# 大飯発電所 基準地震動について

2018年7月9日

## 本件仮処分の主たる争点

## 6月7日にいただいた質問事項への回答

### 質問3（1）断層長さの調査について ア（地表地震断層と震源断層の長さ）への回答

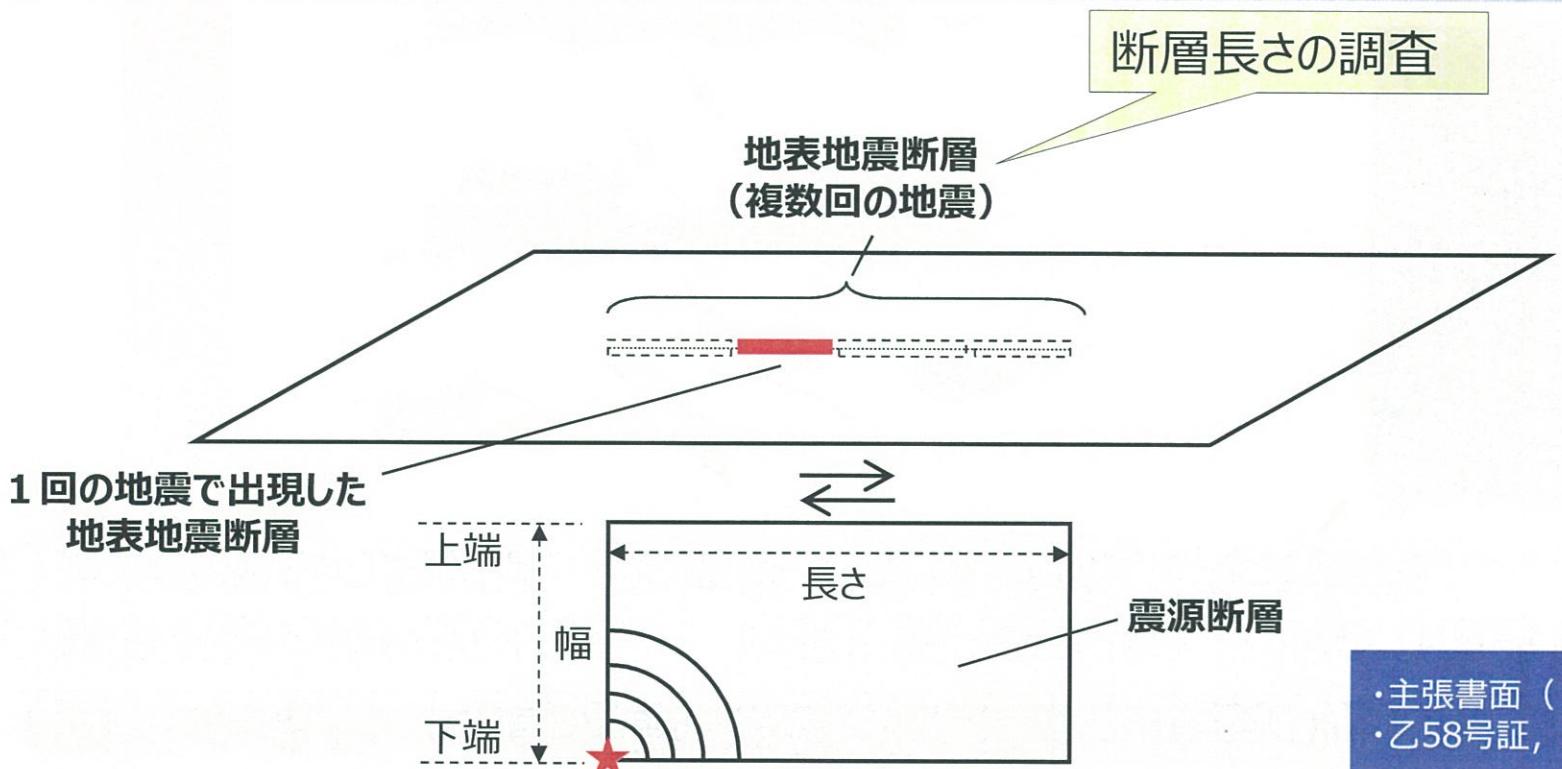
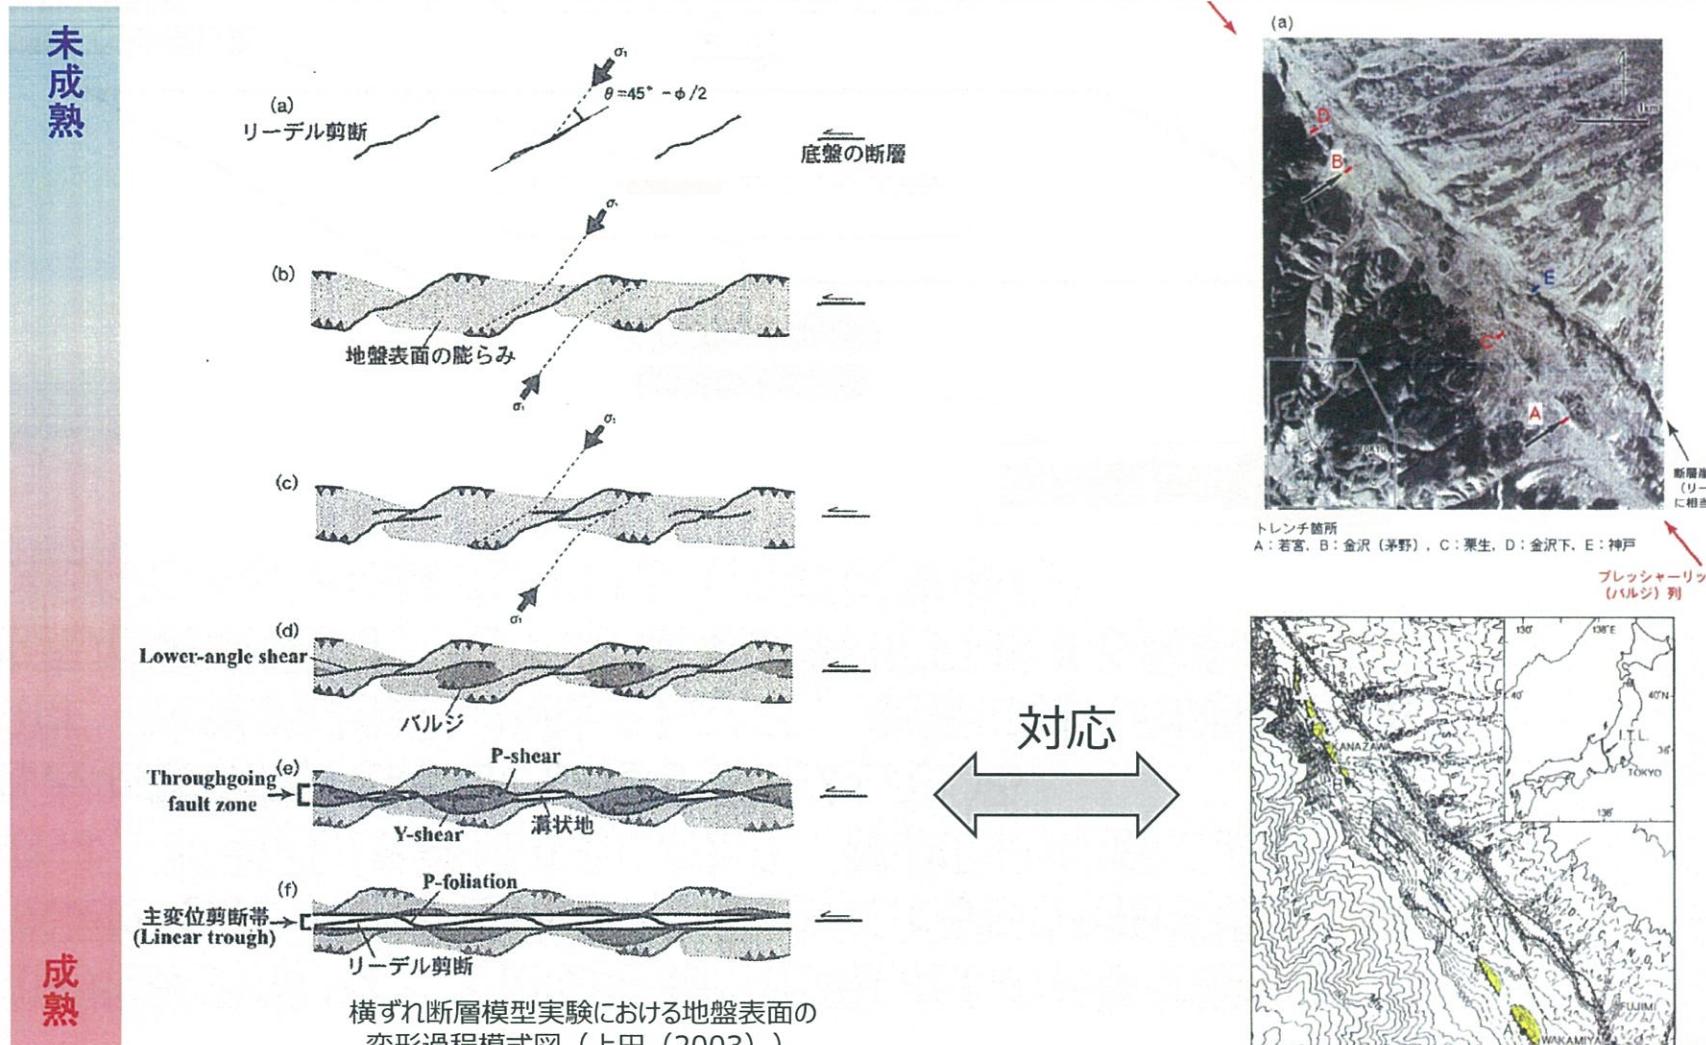
ア 債務者は、地表地震断層の長さは、基本的には震源断層の長さと等しくなると考えていると理解してよいか。

- 「地表地震断層」は、1回の地震で出現したものを指す場合と、複数回の地震（断層活動の繰り返し）によるものを指す場合がある。
- 当社は、断層長さを評価するにあたり、複数回の地震による「地表地震断層」を詳細に調査することとしている。
- これは、断層が繰り返し活動することで、地表に現れる痕跡である「地表地震断層」は、地下の「震源断層」に匹敵する長さになると考えられていることに基づいている（次頁以降参照）。

- 断層活動の繰り返しによって、地表に現れる痕跡はより明瞭な直線状となる。
  - 大飯発電所の周辺は、「未成熟」な地域ではないと考えられる。

イ（大地震の記録はないが、地表地震断層は存在するのか）への回答

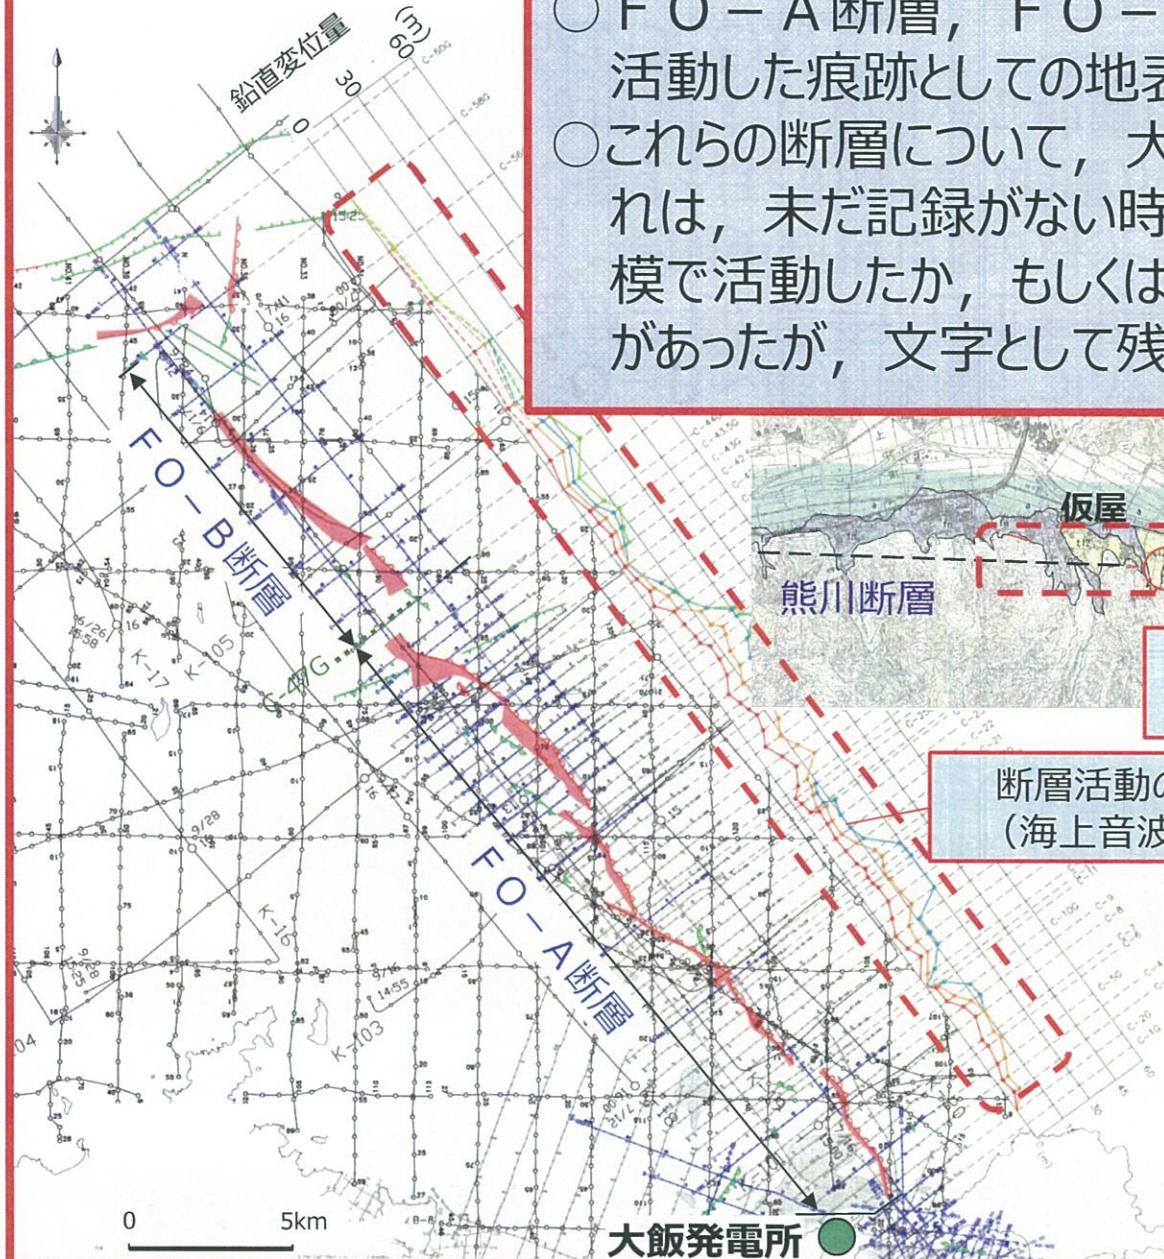
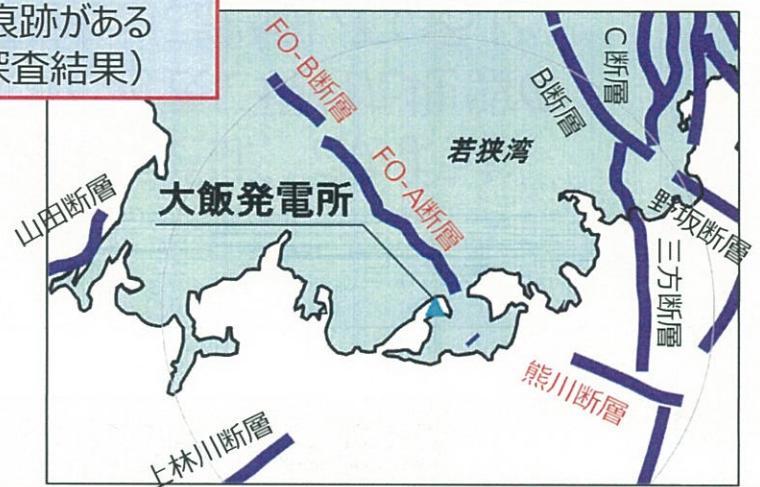
- ア 債務者は、地表地震断層の長さは、基本的には震源断層の長さと等しくなると考えていると理解してよいか。
- イ FO-A～FO-B～熊川断層について過去に大地震は知られていないとされるが、その場合にも地表地震断層は存在するのか。そうだとすると、後期更新世以降の未だ記録がない時期に、それが地表に達するほどの規模の地震が発生していたということか、それとも大きな地震はないが小さな地震はこれまでにも継続的に発生しているということか。

- FO-A断層, FO-B断層, 熊川断層には、繰り返し活動した痕跡としての地表地震断層が存在する。
- これらの断層について、大地震があったとの記録はないが、これは、未だ記録がない時期に、それが地表に達するほどの規模で活動したか、もしくは、記録がある時期にそのような活動があったが、文字として残されていない可能性が考えられる。

断層活動の痕跡がある  
(海上音波探査結果)

質問3（2）「債務者によるSの設定について」のうち，

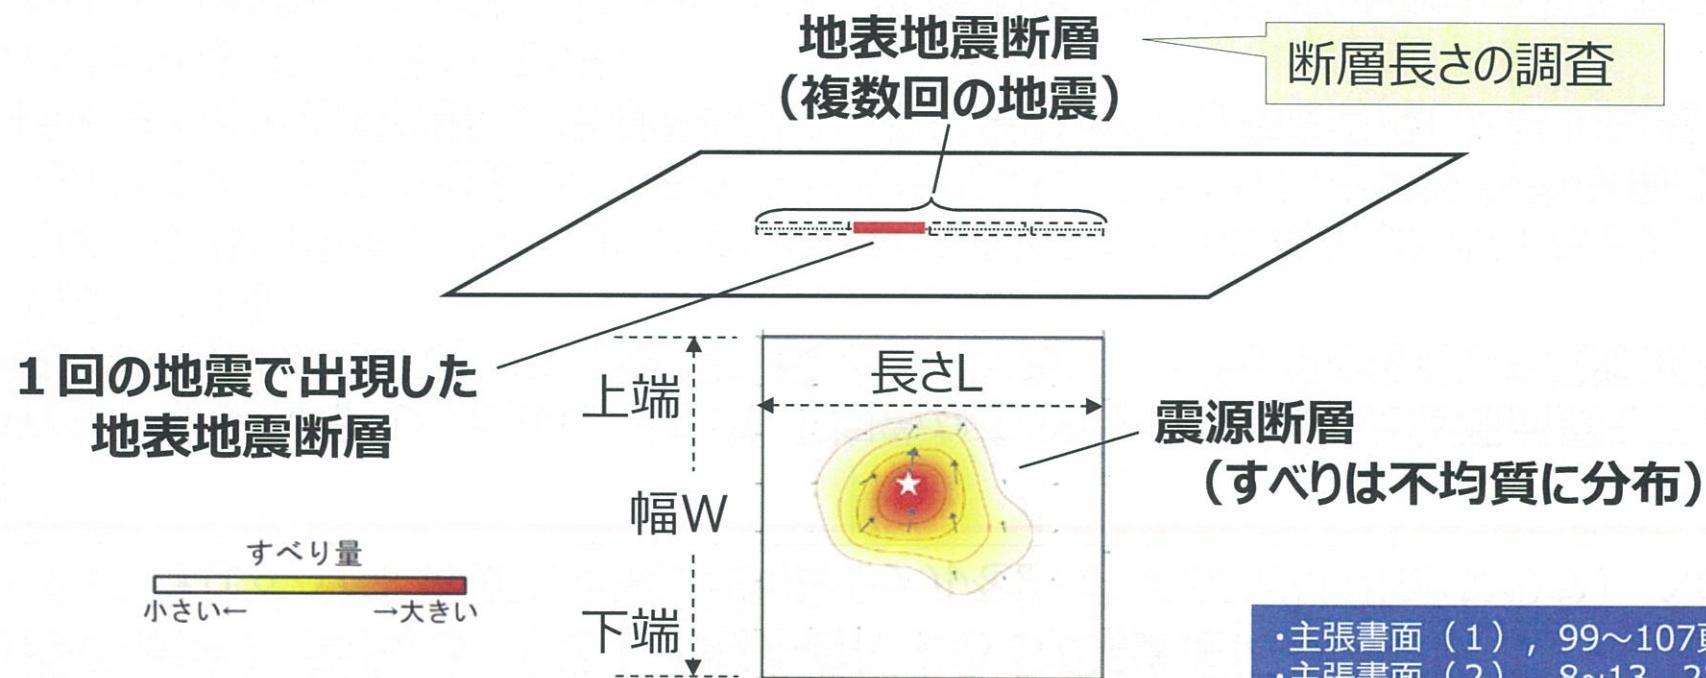
ア 債務者が本件基準地震動の策定において行った $S = L \times W$ という計算方法は、ここでいう均質すべりを仮定したものと理解してよいか。

震源インバージョンによらない場合に、震源インバージョンの結果よりもSが小さく設定されてしまう可能性を回避するためには、どの程度「保守的な設定」あるいは「不確かさを考慮」すれば足りると考えるべきか。何か指針となるものがあるか。

○当社の行った「震源断層」の面積Sを求める計算は，均質すべりを仮定したものではない。

○当社は，複数回の地震による「地表地震断層」を詳細に調査し，すべり分布が不均質な「震源断層」の長さ・幅を安全側に設定している。したがって，「震源断層」の面積Sを過小評価することはない。

○当社は，より一層の安全側の評価という観点から，後に述べる保守的な設定や不確かさの考慮を行っている。 ⇒59頁～

## 回答

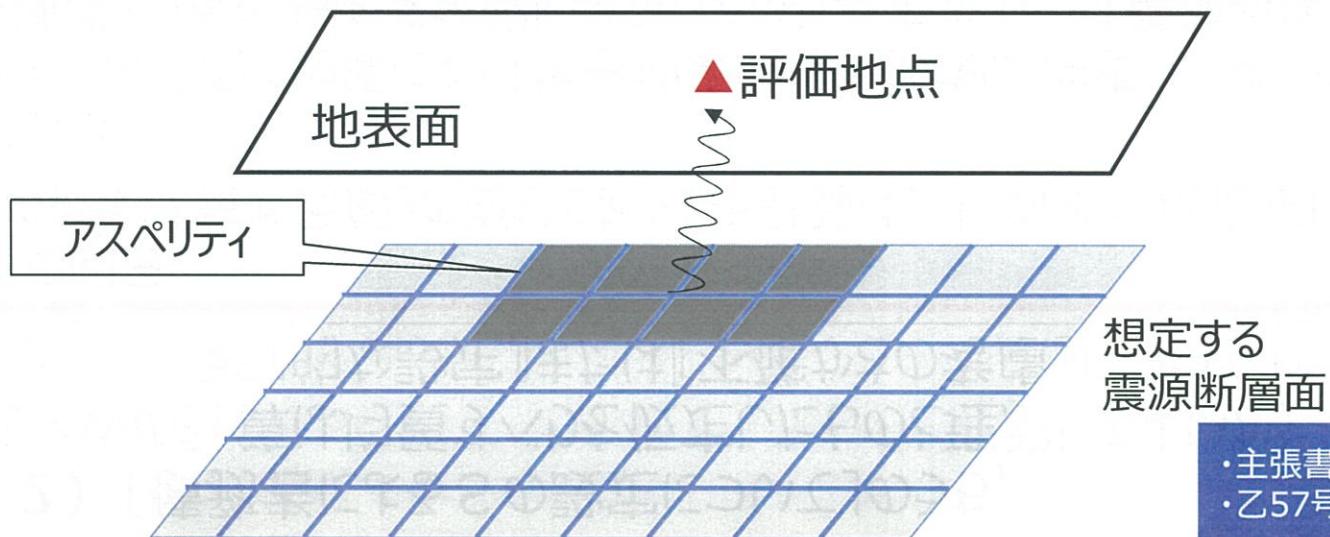
イ 仮に債務者の計算方法が不均質なすべりを仮定したものであるとすると、震源インバージョンによることなく、不均質なすべりを仮定した震源断層モデルを設定することは可能なのか。

- 当社が参照している「レシピ」は、そもそも不均質なすべり分布を考慮した震源断層モデルの設定の手順を示したもので、これを参照することで不均質なすべり分布を考慮した震源断層モデルを設定できる。
- 例えば、震源断層面上ですべりの大きい領域であるアスペリティは複雑な形状であるが、「レシピ」では、過去の地震から得られている知見により、アスペリティを震源断層面積の一定の割合を占める大きさで矩形に配置することで、不均質なすべり分布を考慮した震源断層モデルとして設定する方法が示されている。
- アスペリティの位置についても、「レシピ」では、断層調査に基づく変位量の分布等を用いて設定したり、中央付近に設定する方法が示されている。
- なお、大飯発電所の地震動評価では、安全側に地震動を評価するとの観点から、震源断層面のうち、大飯発電所敷地に近い位置にアスペリティを配置している。
